Hitna sigurnosna obavijest
Ažuriranje softvera programatora
Podržavanje Micra™ transkateterskog sustava elektrostimulacije

Model
2090 CareLink™ programator 29901 Encore™ programator Softver CareLink Network Application 2491

Medtronicova referencija: **FA856**

Slika 1

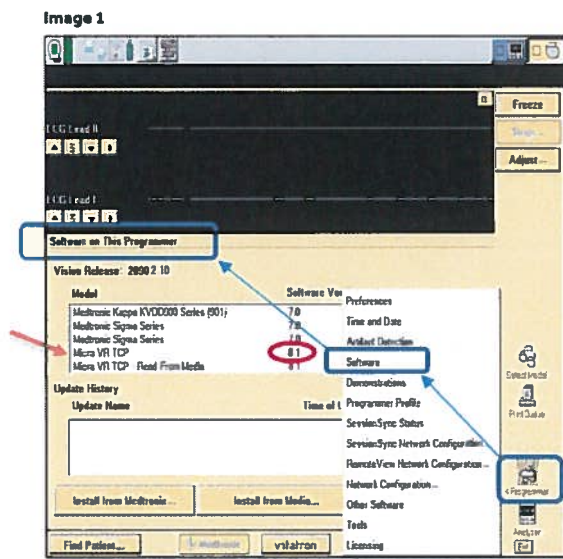
- Odaberite Software (pogledajte Sliku 1)
- Pregledajte popis dostupnih modela softvera na gornjem okviru za odabir dok ne nađete popis Micra VR TCP
- Provjerite je li verzija softvera Micra VR TCP 8.1

Zaslon povijesti instalacije softvera Ispravni softver: Micra VR TCP verzija 8.1 (ili novija)
